不具合管理No. 43F-8-022

協力工場 不良品連絡書

図番 503546-8008
品名 0.4 B-TO-B CONN H=0.7HI-RETENTION REC NAIL
ロットNo プレス 11.08.10.1Q.072 (めっき 10812TA74-23)
発生日 2011年8月29日
不良数量 12,000
不良率 -

巻き取り間紙
の巻強さ

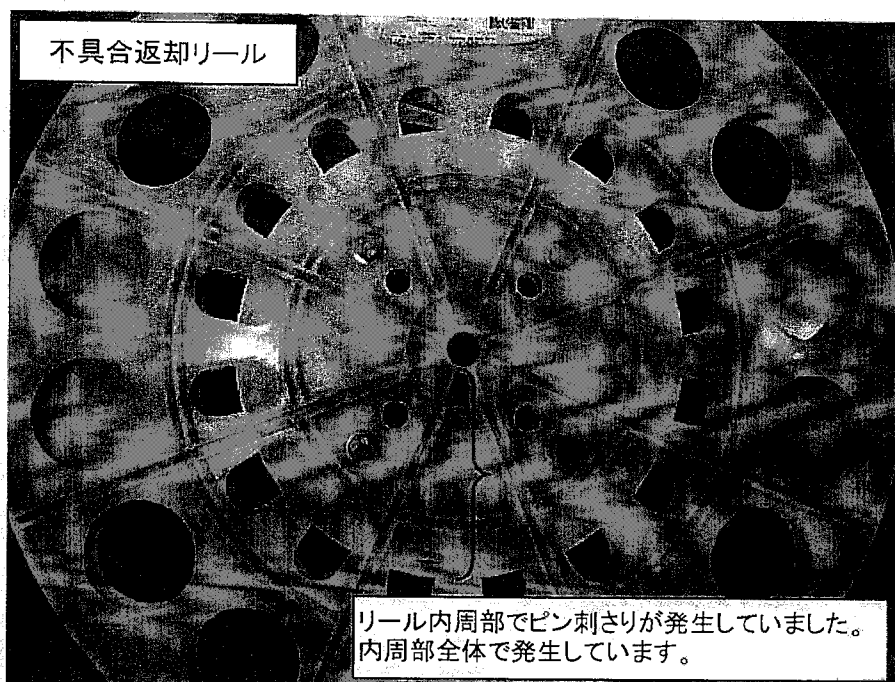
ナゲザビ-2 巻き取りは中間紐のテンションを一定にして行っているが巻き始めではリール内周は外周より巻込み量が少なかったために偶発的に製品とともに内側に強く巻かれてしまった。	ナゲザビ-2 リールに巻かれているときには発見できなかった。		
ナゲザビ-3 中間紐のテンション管理が不十分であった。	ナゲザビ-3 出荷時に巻き込みは確認しているが巻きが強すぎることで分からなかった。		
ナゲザビ-4 リール内外周の径の違いによる巻き取りテンションへの影響まで考慮しないでテンションの設定をしていたため。	ナゲザビ-4 製品が中間紐よりはみ出していなかったことやずれていなかったことで正常に巻かれていると思った。		
ナゲザビ-5 巻き取り時に異常がなくリールから製品を引き出したときにしか分からないため。	ナゲザビ-5 巻き取り時に異常がなくリールから製品を引き出したときにしか分からないため。		
FMEAの見直し; □要 □不要 品質指示			
起取部門に於ける不適合品の処置			
□全数検査 □選別 □検査 □返却 □再加工程度: □手直し □特保 □保留(処置)			
□検出検査 [発行日:] 年 月 日	指図No.	最終判定:	
□特保申請書発行 [発行日:] 年 月 日	発行番号:	完了日:	
□至急品質問題水平度関係報告 [発行日:] 年 月 日	発行番号:	認可日:	
□至急管理異議発行 [発行日:] 年 月 日	発行番号:

⑥発生防止対策（発生しないためにどうしたか？）		⑦流出防止対策（流出しないためにどうしたか？）	
<p>・中間紙のテンション管理条件を見直しました。 従来：中間紙への張り 350g → 変更 300g （2011/8/29改訂済み）</p> <p>・今回の事例を基に中間紙のテンション条件見直しを含めて作業者に教育を行います。（2011/9/2まで実施）</p>		<p>・発生防止対策を遵守するとともに従来から実施しています 出荷前確認を徹底致します。</p> <p>・巻き取り時に巻き乱れや巻き絡まり等の状況が発生した場合、 中間紙へのピン刺さりがないか確認して巻きなおし等の処置 を行います。</p>	
<p>【実施予定日】 年 月 日 上記に明記</p> <p>【実施日】 年 月 日</p>		<p>【実施予定日】 年 月 日</p> <p>【実施日】 2011 年 8 月 29 日</p>	
<p>水原田・対策が決定した段階で抽印 発生部門に原紙を返却。 水原田部門が協力会社の場合のみ ※印編を使用。</p>		<p>原因/対策</p>	
<p>原因/対策</p>		<p>配属部門</p>	
<p>作成者</p>		<p>部門長</p>	
<p>品質管理</p>		<p>工場長</p>	
<p>11.8.29</p>		<p>11.8.29</p>	
<p>下村</p>		<p>下村</p>	
<p>部門名</p>		<p>発生原因及び予防処置に係わる要素事項</p>	
<p>監視番号</p>		<p>監視番号</p>	
<p>※対策効果の確認（実施状況及び有効性）</p>			
<p>1.標準品の改訂が行われたか？ <input checked="" type="checkbox"/> 必要（文書名：加工条件表503546-8008 改訂日：2011年8月29日） <input type="checkbox"/> 不要</p>			
<p>2.起因部門は不良品が及ぼす影響度を測り、水平展開を実施 <input checked="" type="checkbox"/> 必要 <input type="checkbox"/> 不要</p>

改訂箇所 →【間紙に乗せる重り】300 g
